泊発電所3号炉審査資料	
資料番号	資料1-1
提出年月日	令和5年1月19日

泊発電所3号炉 耐津波設計方針について (津波防護方針の検討状況及び指摘事項回答)

令和5年1月19日
北海道電力株式会社

【1号及び2号炉取水系統断面図】

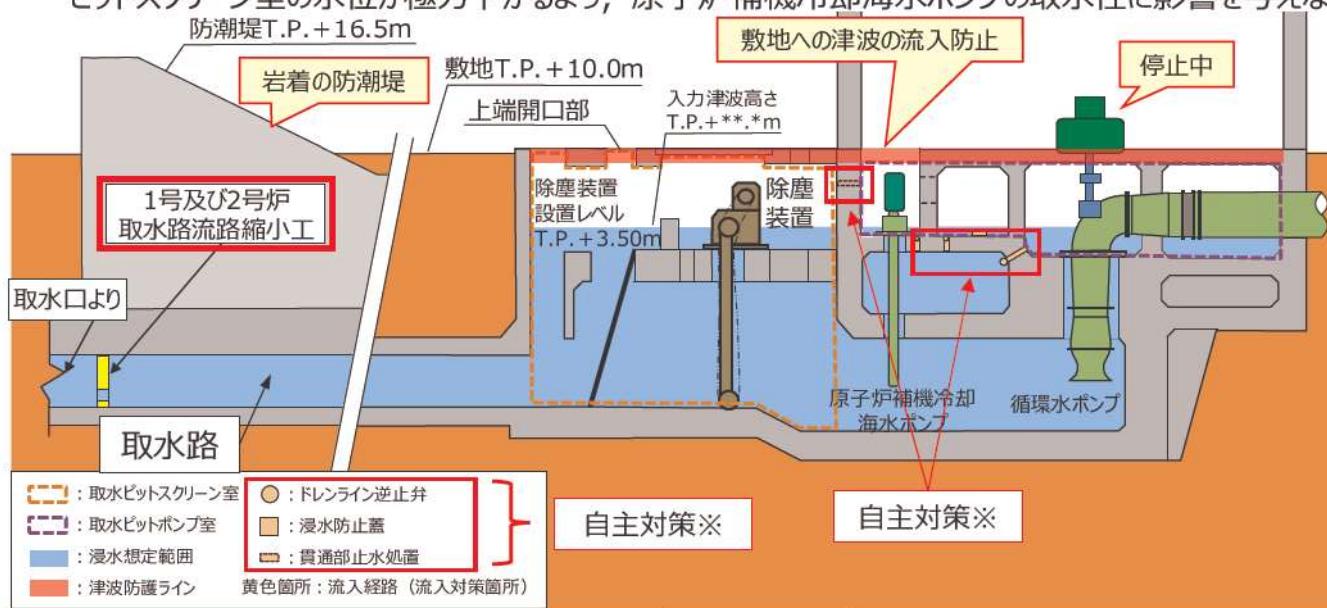
審査会合資料(令和4年9月29日)P.32図より、
以下の対策を削除とした。

- 1号及び2号炉取水ピットスクリーン室防水壁
(貫通部止水蓋、水密扉含む)
- 以下の対策を追加した。
- 1号及び2号炉取水路流路縮小工

- 1号及び2号炉の取水路内に1号及び2号炉取水路流路縮小工を設置し、流路を縮小することにより、津波が1号及び2号炉取水ピットスクリーン室等で敷地に到達しないようにすることで津波の流入を防止する。1号及び2号炉取水路流路縮小工は、3号炉新規制基準適合性審査における津波防護対策として、耐震性を確保するため防潮堤直下の取水路内に設置する。なお、1号及び2号炉取水路流路縮小工は、津波時に1号及び2号炉取水ピットスクリーン室の水位が極力下がるよう、原子炉補機冷却海水ポンプの取水性に影響を与えない範囲で流路を縮小する。

【放水路からの各流入経路に対する流入防止対策】

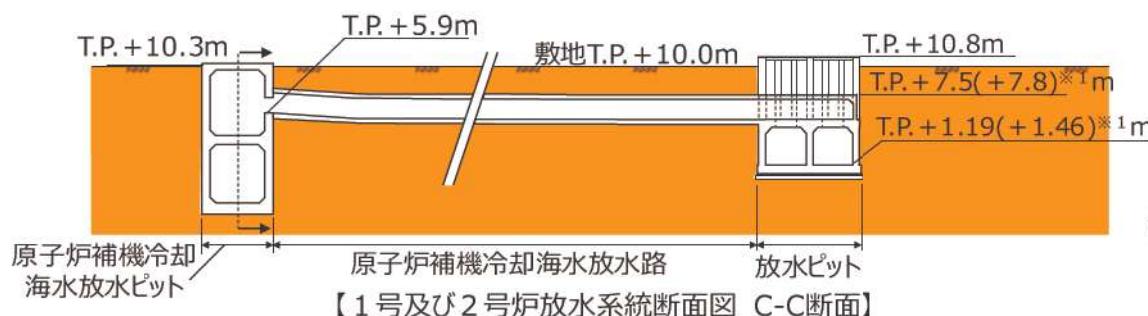
審査会合資料(令和4年9月29日)P32図より、
以下の対策を削除した。

- ・コンクリート充填及び配管敷設
※海水戻り逆止弁含む
- ・保護コンクリート
- ・閉塞コンクリート
- ・既設立杭切断・撤去・土砂埋戻し

以下の対策を追加した。
・1号及び2号炉放水路逆流防止設備

- 1号及び2号炉の放水路内に1号及び2号炉放水路逆流防止設備を設置し、津波時にフラップゲートが閉止することで放水路から敷地への津波の流入を防止する設計とする。1号及び2号炉放水路逆流防止設備は、3号炉新規制基準適合性審査における津波防護対策として、耐震性を確保するため防潮堤直下の放水路内に設置する。

【3号炉貯留堰～取水路、取水ピット縦断面図】

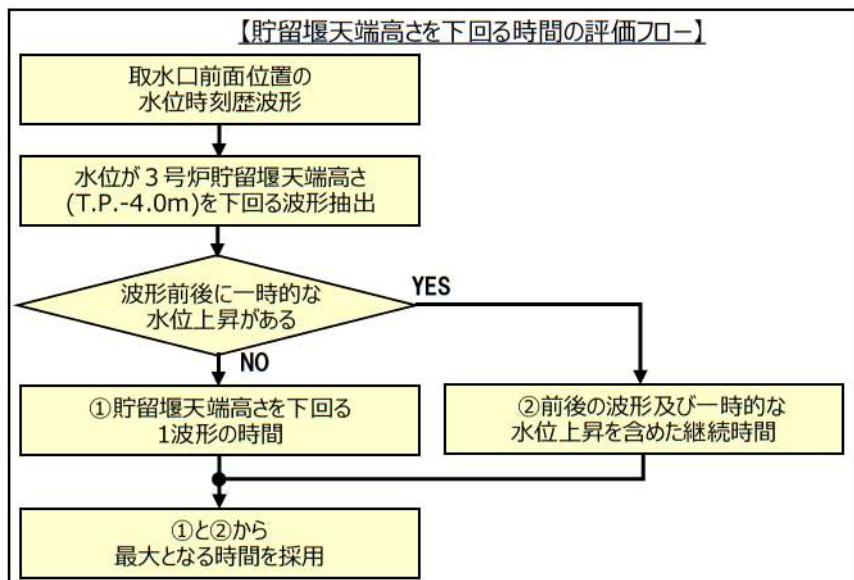
【指摘事項 220929-05】

貯留堰天端高さ（T.P.-4.00m）を下回る時間の評価方針は、取水口前面位置の水位時刻歴波形における貯留堰天端高さを下回る波形のうち、最長となる波形の時間とする。この際、引き波時における貯留堰天端高さを超える一時的な水位上昇による水位回復は見込みます、貯留堰天端高さを下回る時間を継続時間として保守的な評価を行う。

【指摘事項 220929-08】

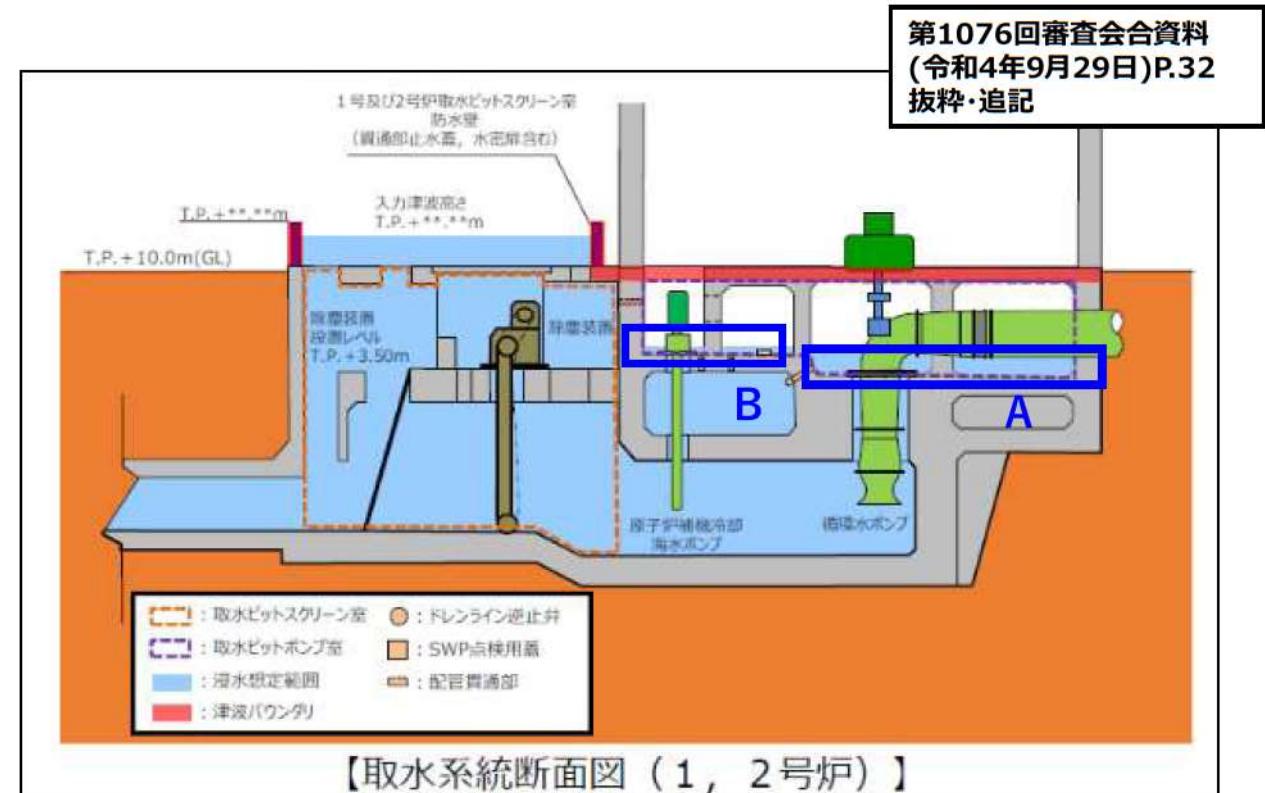
3号炉の耐津波設計における1, 2号炉取水ピットポンプ室の浸水想定範囲について、例えば、津波時に1, 2号炉の原子炉補機冷却海水ポンプの機能喪失を想定しているかなど、1, 2号炉のプラント状態との関係でどのように整理しているのか説明すること。

- 3号炉新規制基準適合性審査における1号及び2号炉のプラントの状態を整理した上で、3号炉の耐津波設計における1号及び2号炉の原子炉補機冷却海水ポンプエリアの浸水想定範囲、1号及び2号炉の原子炉補機冷却海水ポンプの機能喪失の想定について整理した。
